# Fiche Technique

NAPA 100025

OE OX 813/1  
BMW 11428575211

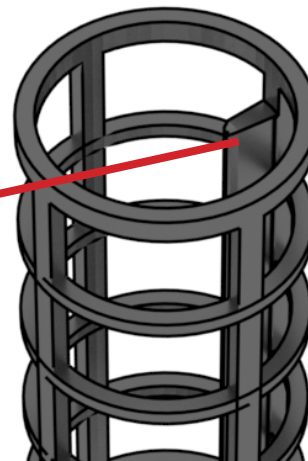
Le filtre 100025 NAPA n'est pas une pièce de rechange qui convient pour les véhicules sur lesquels il faut un filtre d'équipement d'origine (FEO) OX 813/1. Le filtre OX 813/1 possède une patte d'alignement à l'intérieur du tube central du filtre. La patte se place dans une fente du boîtier du filtre à huile afin de garantir un bon alignement lors de l'installation du filtre. Le filtre 100025 NAPA ne possède pas cette patte d'alignement et peut donc être mal installé et entraîner une faible pression d'huile lors du fonctionnement du véhicule.

Boîtier du filtre

Patte d'alignement du tube central

**Le filtre de rechange NAPA correct pour le filtre d'origine OX813/1 (11428575211 BMW) sera bientôt disponible, avec le no 100358 NAPA.**
